東芝ライテック株式会社

2011年度版 東芝換気・送風機総合カタログ(管理番号C3309) 訂正のお願い

P146 特性表 項目内容間違い

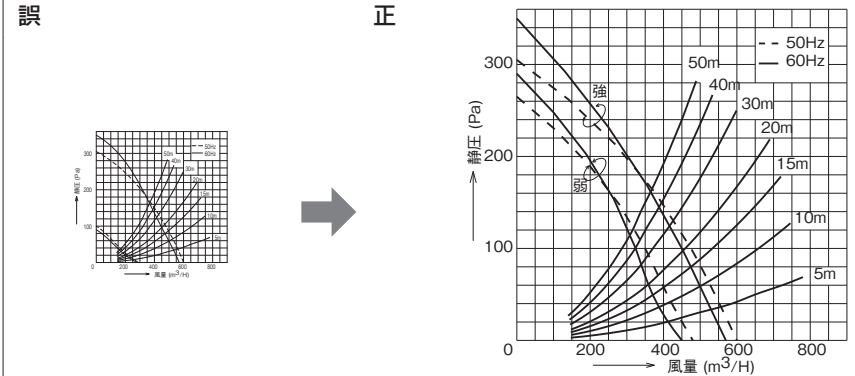
誤 **正**

形名	消費電力(W)		風量(m ³ /h)		有効換気量(m ³ /h)		騒音(dB)		質量(kg)	
	50Hz	60Hz	50Hz	60Hz	50Hz	60Hz	50Hz	60Hz		
DVP-G14CLDRA ₃	20	23	175	175	119	122	105	108	37	2.8
DVP-G14CLDRK ₃	19.5	21	175	175	119	122	105	108	37	2.8
